MEMORANDO  
DSH -573-2022

Asunto: Respuesta a Memorando DEEIA-0383-2806-2022

## INFORME TÉCNICO No. DSH-062-2022

EVALUACIÓN DEL EIA DEL PROYECTO DENOMINADO  
“BRISAS DEL GOLF – ARRAIJÁN TERCERA ETAPA A”

## BRISAS DEL GOLF ARRAIJAN TERCERA ETAPA

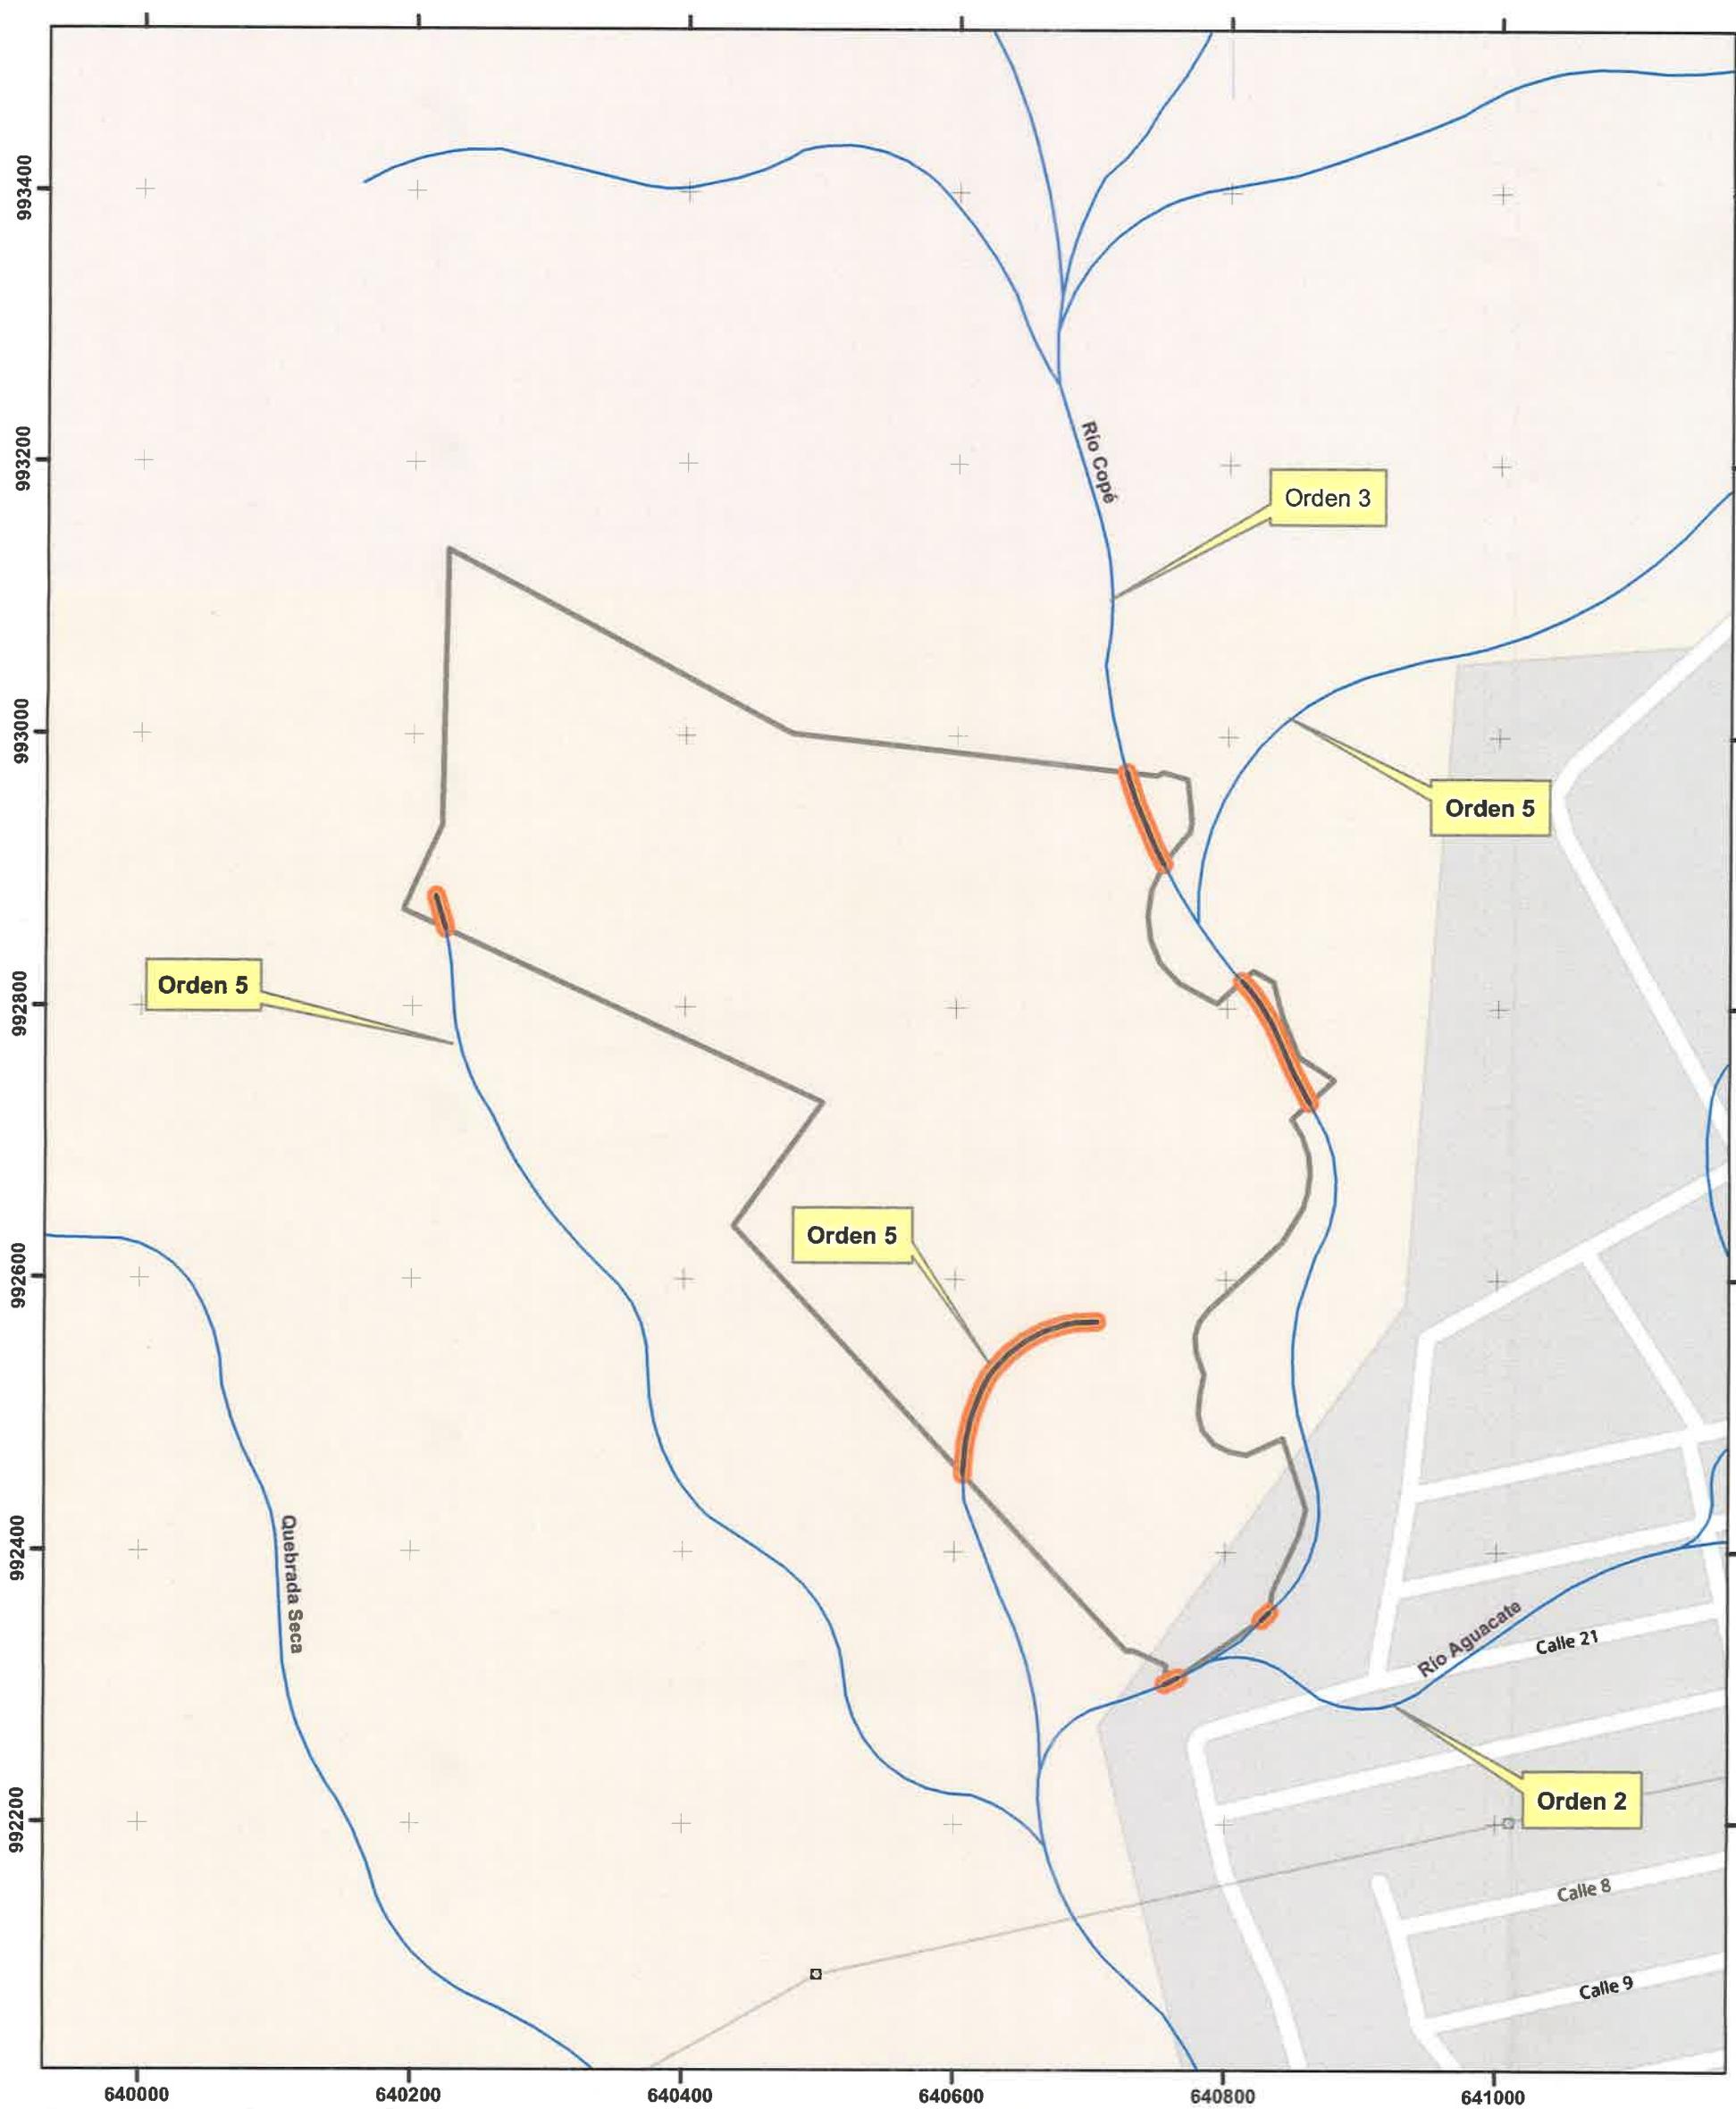
El desarrollo del proyecto posiblemente afectará una (1) fuente hídrica que fue detectada en el mapa generado por el Dpto. de Recursos Hídricos. A continuación la fuente detectada por el geógrafo del DRH.

1. Quebrada sin nombre de orden 5 (favor ver mapa adjunto).

El EsIA no menciona obra (s) en cauce para la fuente hídrica natural detectada dentro del polígono del área de desarrollo del proyecto (quebradas sin nombre), por lo tanto el promotor requiere ampliar sobre esta información.

- Con respecto a la posible afectación a la fuente hídrica detectada, el promotor deberá ampliar y aclarar porque esta fuente no fue incluida y descritas en el EsIA y el Estudio Hidrológico, y deberá indicar si se proyecta algún tipo de estructura hidráulica u obra en cauce natural esta fuente. Esto de acuerdo a lo establecido en la Resolución AG-0431-2021 del 16 de agosto de 2021.
